# **Zivilgesellschaft fordert alternatives Planungskonzept zu RWE-Entwürfen**

**Konzept von ZKS/ANSEV sichert Erhalt von Wald und  
Dörfern**

***Stellungnahme der AG Naturraum im ZKS/ANSEV zur  
„Information der RWE Power AG an die  
Landesregierung über die Anpassung der Planungen  
für das Rheinische Revier“***

# Wiedernutzbarmachung Tagebau Hambach nach Verkleinerung gemäß Änderungsvorhaben (RWE-Entwurf)

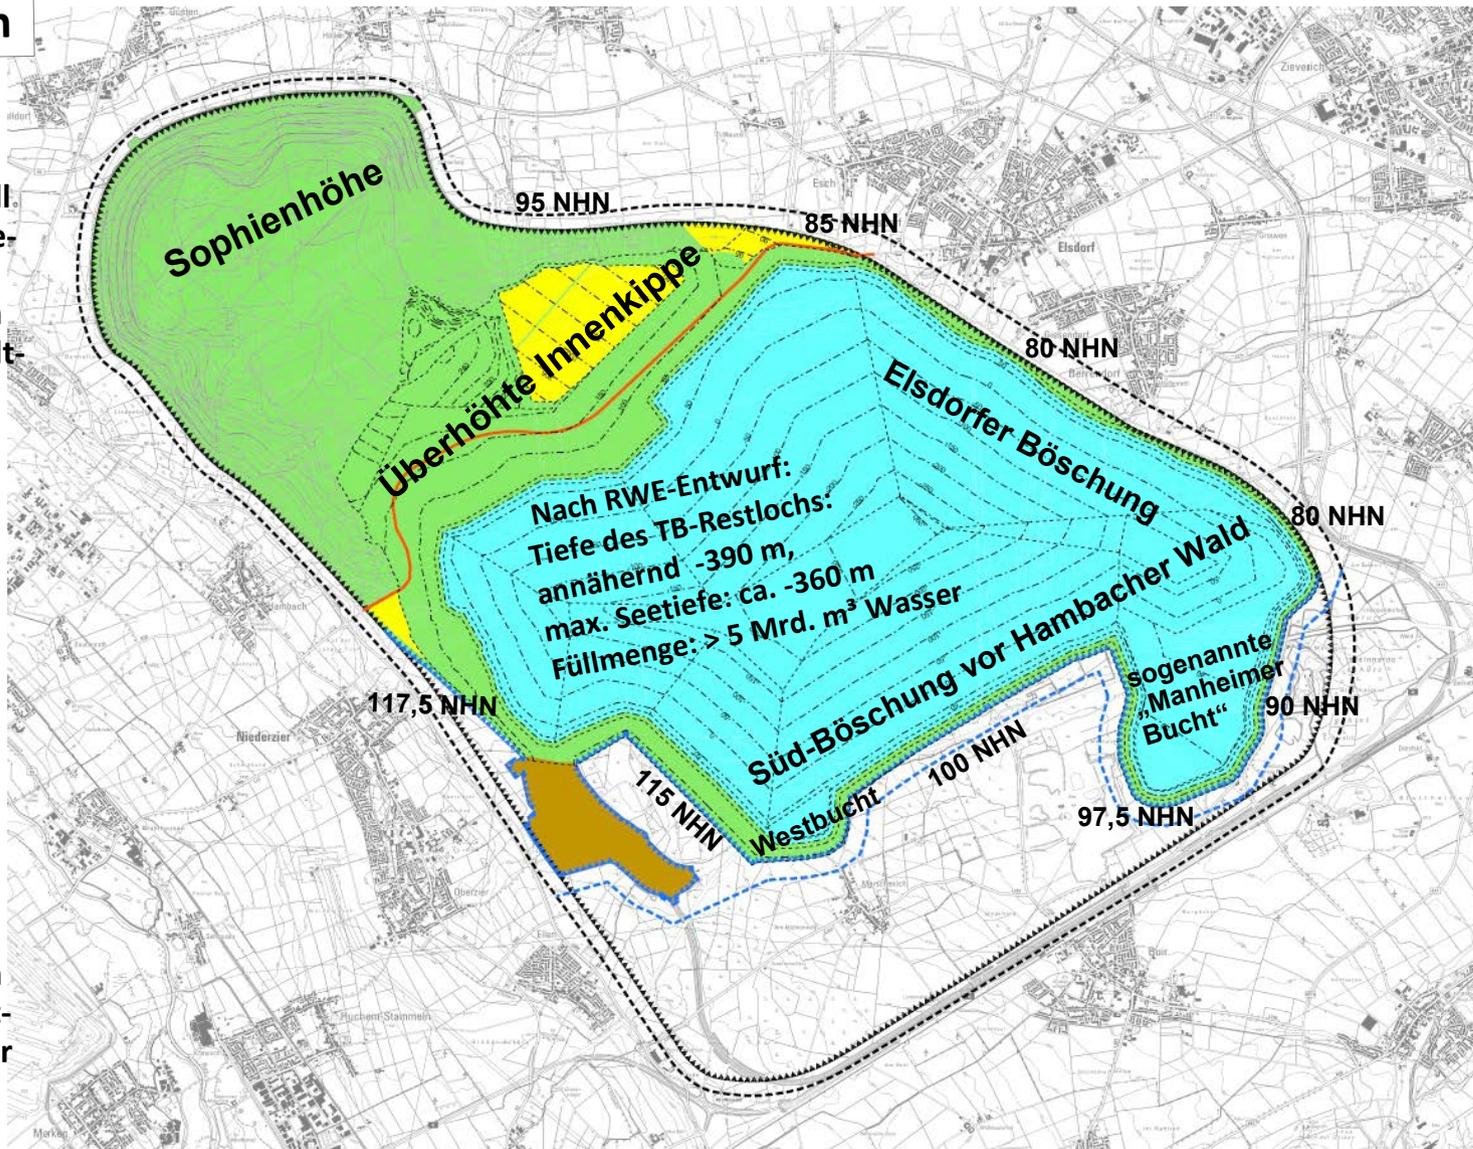
Befüllt werden soll der See über eine Wasserleitung vom Rhein, wofür 70 Jahre vorgesehen sind. Angesichts der zunehmenden Trockenperioden wird dies vermutlich weitaus mehr Zeit brauchen.

Oberhalb des Seewasserspiegels erhebt sich bis zum Umlandniveau ein Böschungstreifen in der Neigung von 1 : 5, der einen Höhenunterschied zwischen 15 m bis 50 m und damit eine Breite zwischen 75 bis 250 m aufweisen kann.

Im späteren sogenannten Wellenschlagbereich soll die Böschungsneigung 1 : 25 betragen.

„Nach Seebefüllung“ sei laut RWE ein Überlauf „in Richtung Erft vorzusehen“. Sicher sinnvoll und notwendig – doch zu Planung, Flächenbedarf Bauausführung, Kosten und deren Trägerschaft verliert RWE kein Wort – alles ungeklärt!

# Irreführende RWE-Darstellung des Tagebaus Hambach zum Stand 2020

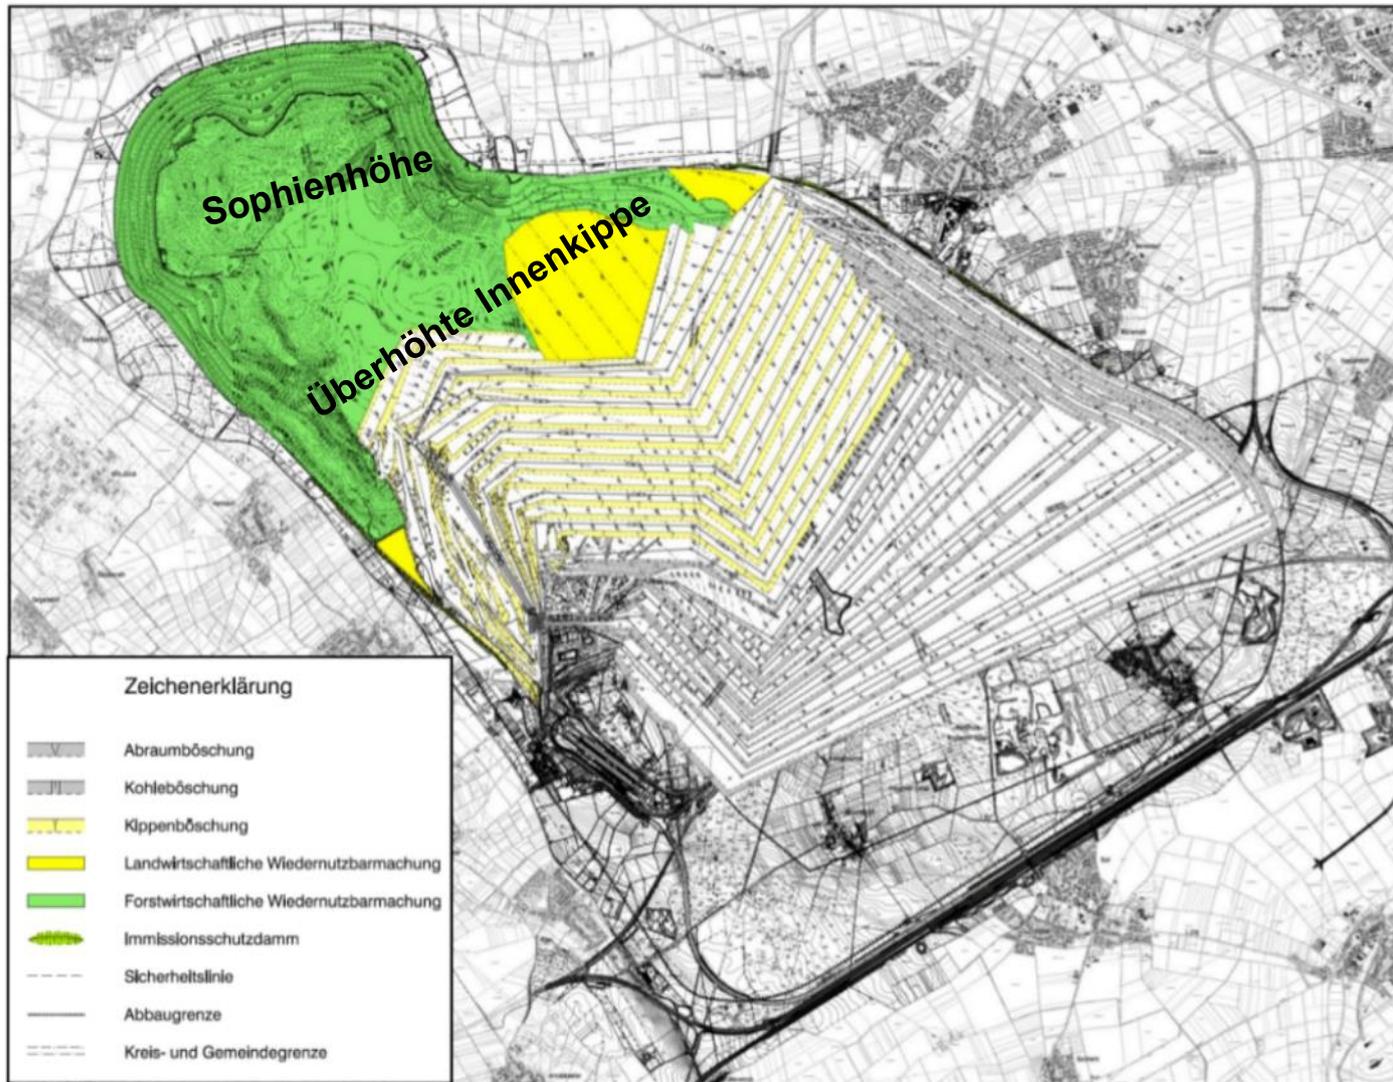
Der hier abgebildete Rekultivierungsstand der überhöhten Innenkippe oberhalb der Geländeoberkante ist zum gegenwärtigen Stand 2020 nicht vorhanden und wird auf Grund der fortlaufenden Verkippungsarbeiten bis zu deren Abschluss voraussichtlich im Jahr 2030 nicht realisiert werden (können). Die hier dargestellten gelben Felder und grünen Wälder sind nicht existent. Stattdessen türmen sich hier großflächig „nackte“ Abraummassen bis weit über 150 m der Geländeoberkante.

# Ausdehnung des nicht rekultivierten Bereichs der überhöhten Innenkippe mit Entfernungsangaben

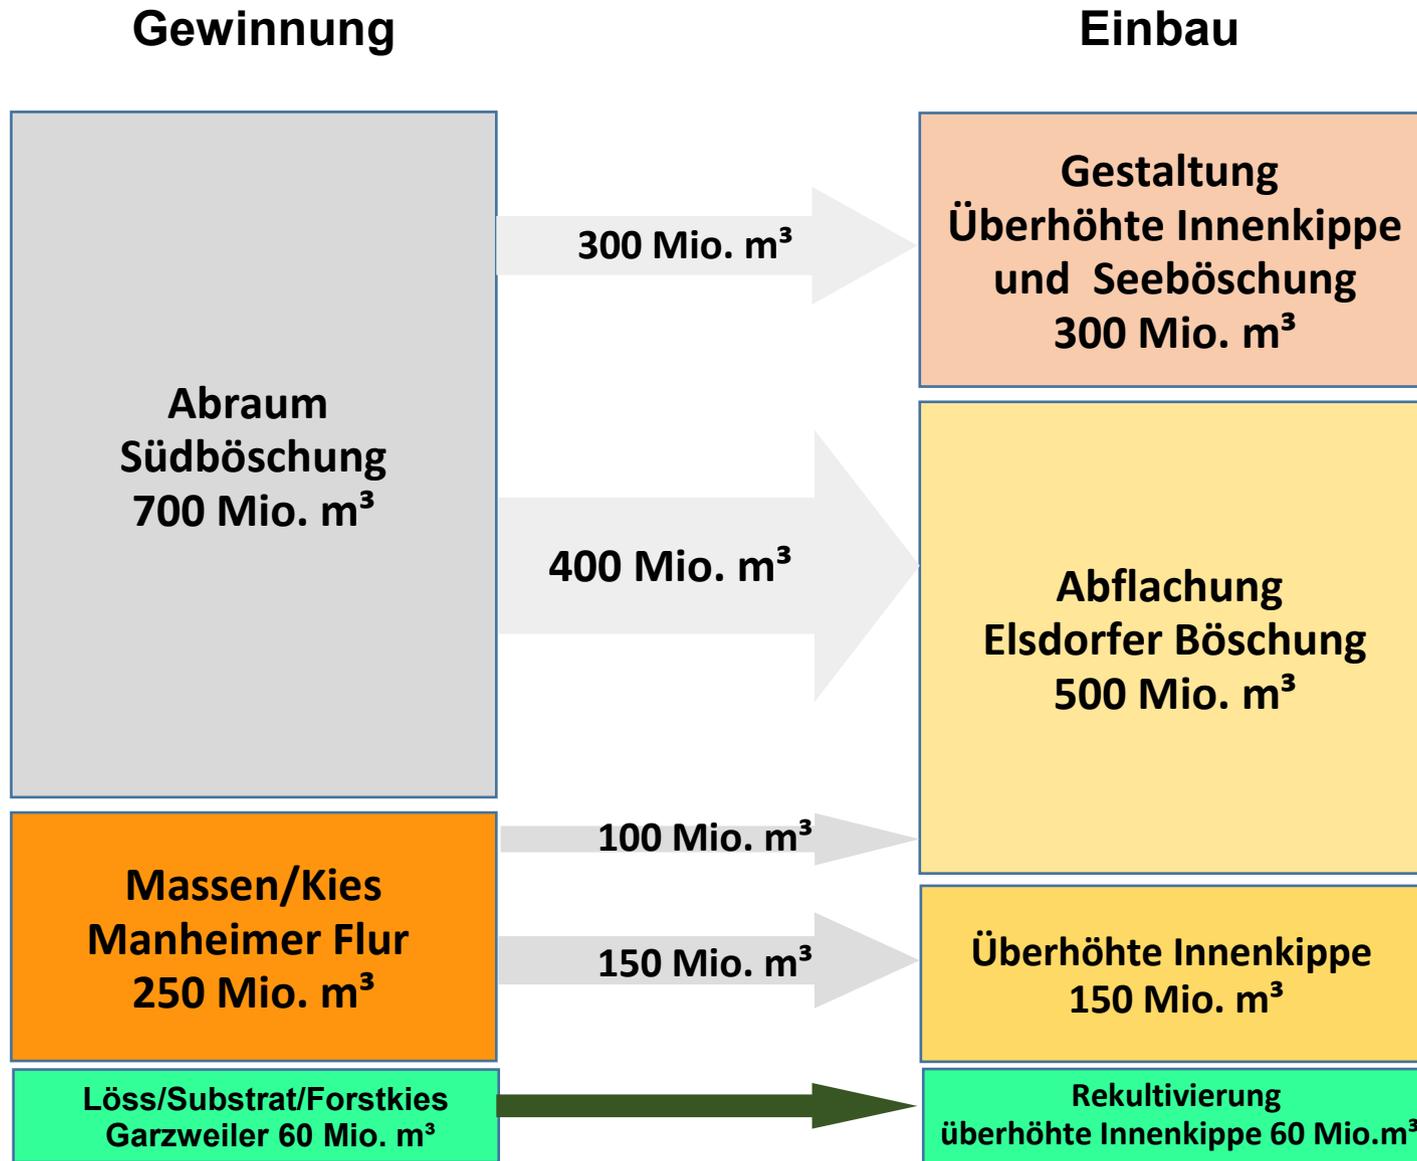
Abbildung: Der maximal mögliche Rückverlagerungsraum zum gegenwärtigen Stand /Frühjahr 2020 ist hier ersichtlich. (Unter der Annahme, der Tagebau käme bereits in der nächsten Zeit auf Grund fehlender Betriebsgenehmigungen zum Erliegen. Es ist erkennbar: Bereits jetzt ließe sich die von uns vorgeschlagene Rückverlegung des Innenkippen-Böschungsfußes um 500 bis 1000 m realisieren.)

# RWE-Planungsentwurf - TB Hambach (2020)

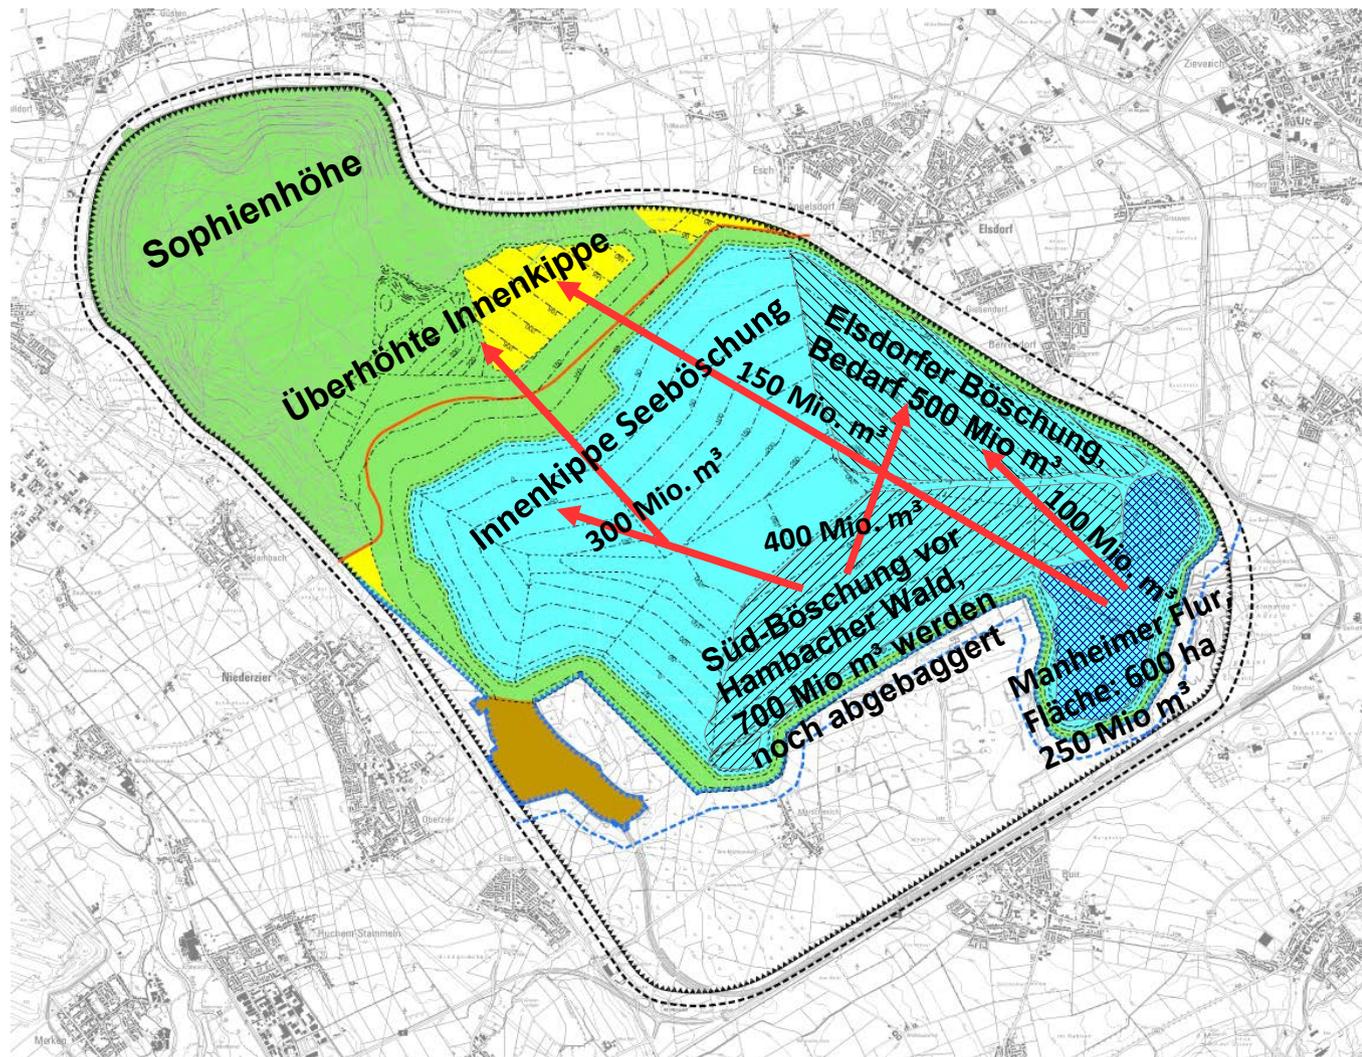
- Die Elsdorfer Böschung hat derzeit ein Neigung von 1 : 3. Dieses Böschungsverhältnis muss aus Gründen der Stabilität auf 1 : 5 gebracht werden. Hierfür werden laut RWE etwa 500 Mio m<sup>3</sup> Material benötigt.

- Um die darunter liegende Kohle freizulegen, werden von der Südböschung am Hambacher Wald noch 700 Mio m<sup>3</sup> Abraum abgebagert. Davon sollen nur 400 Mio m<sup>3</sup> für den Aufbau der Elsdorfer Böschung genutzt werden. Der übrigen 300 Mio m<sup>3</sup> sollen zur „Gestaltung“ der Überhöhten Innenkippe und der anderen Seeböschungen verwendet werden.

- Durch das Abgraben der Manheimer Flur (600 ha) sollen 250 Mio m<sup>3</sup> Kies gefördert werden - nach RWE angeblich unverzichtbar - um die Elsdorfer Böschung zu stabilisieren. Dorthin kämen allerdings nur 100 Mio m<sup>3</sup>! Die übrigen 150 Mio m<sup>3</sup> sollen nach RWE auf der Überhöhten Innenkippe deponiert werden. Wie absurd - gewachsenen Boden, intakte genutzte Ackerflächen zu vernichten, um eine Kippe aufzubauen!

# Alternativplanung ZKS/ANSEV - TB Hambach (2020)

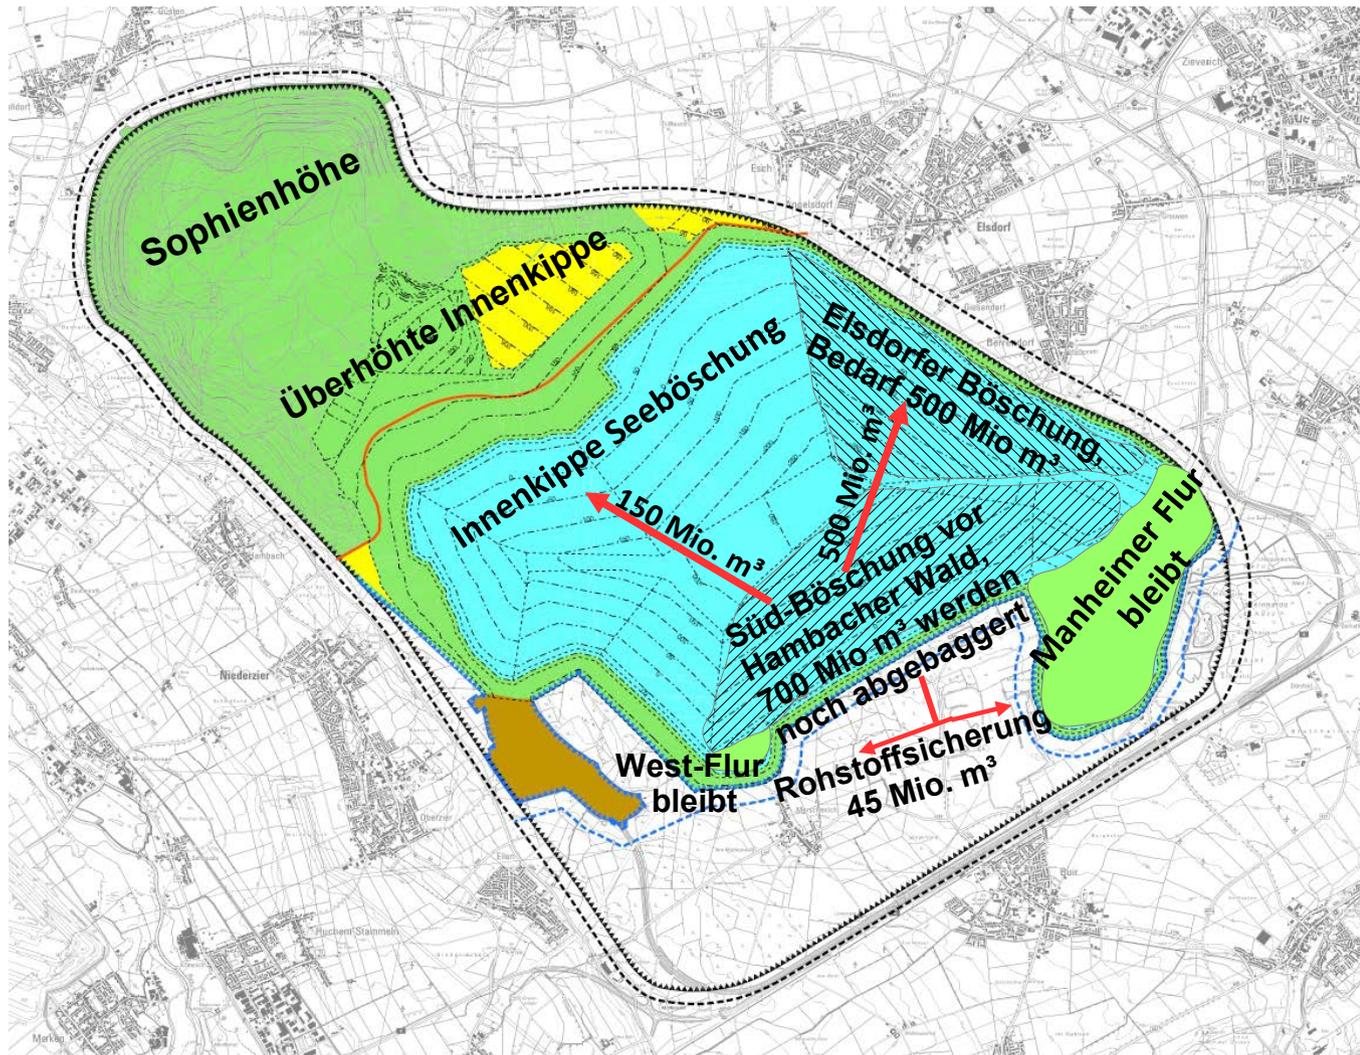
- Die Elsdorfer Böschung hat derzeit ein Neigung von 1 : 3. Dieses Böschungsverhältnis muss aus Gründen der Stabilität auf 1 : 5 gebracht werden. Hierfür werden laut RWE etwa 500 Mio m<sup>3</sup> Material benötigt.
- Von den 700 Mio m<sup>3</sup> Abraum der Südböschung am Hambacher Wald kann der Bedarf an 500 Mio m<sup>3</sup> für den Aufbau der Elsdorfer Böschung gedeckt werden. 150 Mio m<sup>3</sup> bleiben für den Aufbau der anderen Seeböschungen.
- Bis zu 45 Mio m<sup>3</sup> dienen der Rohstoffsicherung. => Statt neue Kiesgruben zu erschließen, werden die ausgekiesten Bereiche der bestehenden Kiesgruben mit dem anfallenden Abraumkies wieder aufgefüllt. So kann in den kommenden Jahrzehnten Kies gewonnen werden, ohne weitere Flächen durch neue Kiesgruben beanspruchen zu müssen.
- Die Manheimer Flur und die kleinere West-Flur bleiben erhalten.

# Überhöhte Innenkippe - voraussichtliche Ausdehnung der noch unkultivierten Bereiche im Jahr 2030

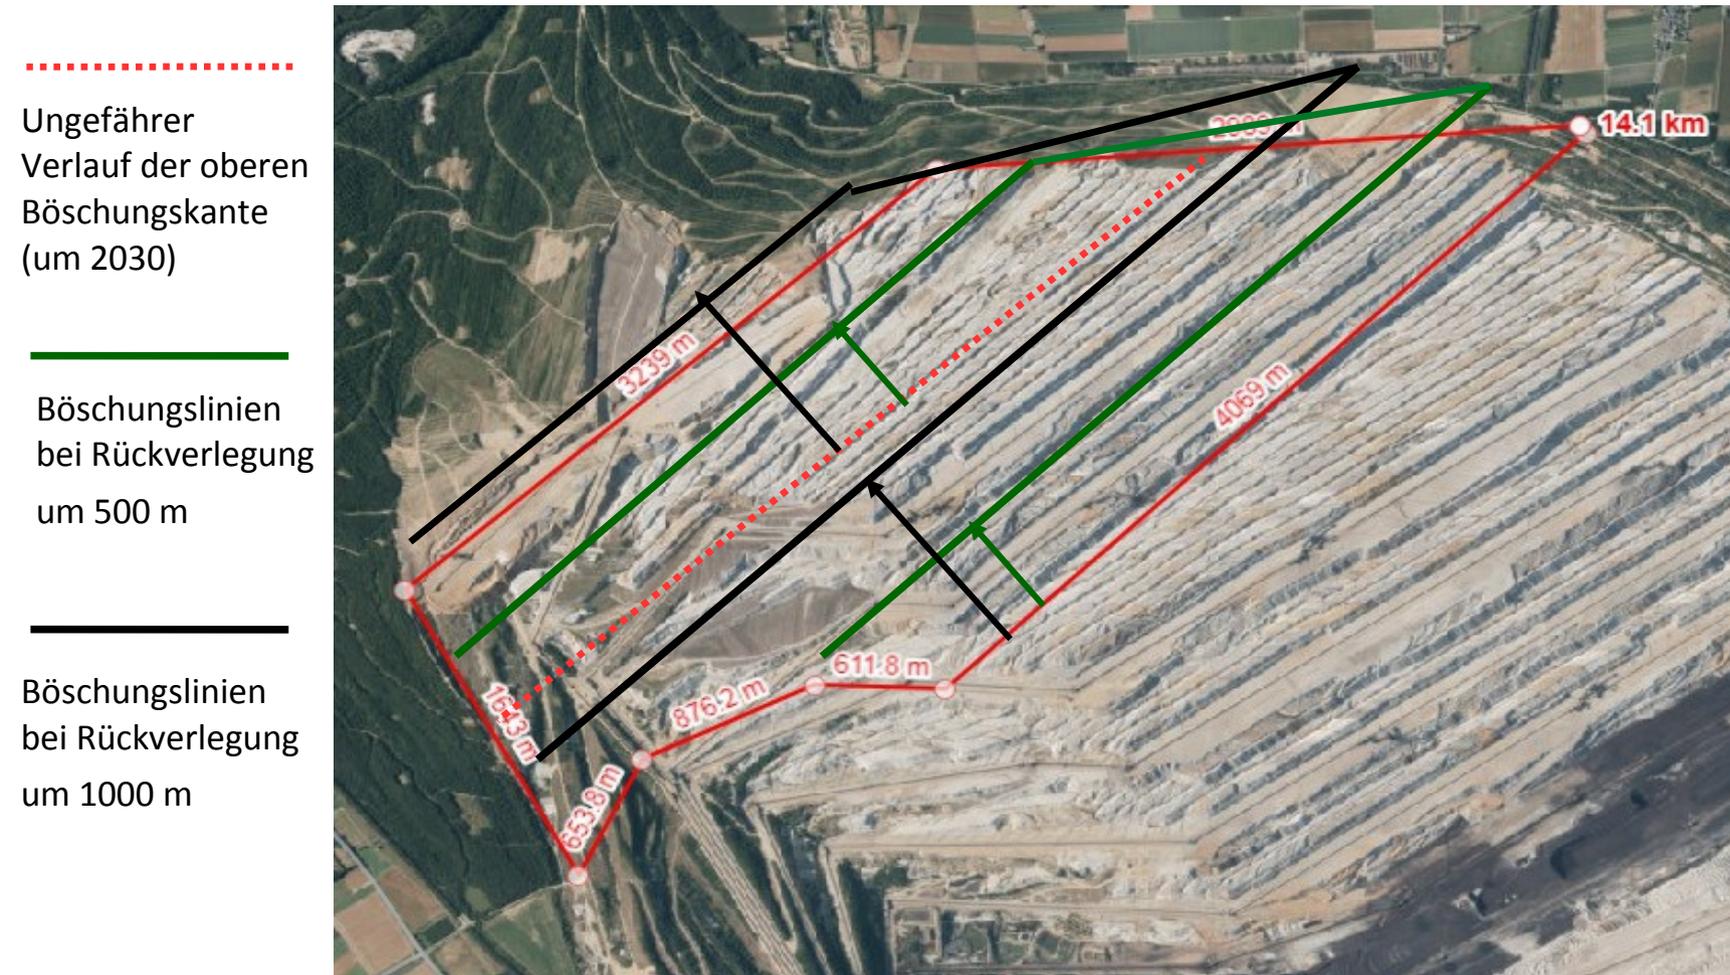
Innerhalb des rotmarkierten Areals ist die von uns vorgeschlagene Rückverlegung des Innenkippen-Böschungsfußes um 500 bis 1000 m möglich. Bis zum Abschluss der Wiederentnahme/Rückverfüllung der Abraummassen brauchen auf diesem Areal keine Rekultivierungsarbeiten begonnen werden. Diese können daran anschließend umso sorgfältiger durchgeführt werden.

**=> Eindeutig erkennbar bleiben die bereits rekultivierten Bereiche der Sophienhöhe unberührt.**
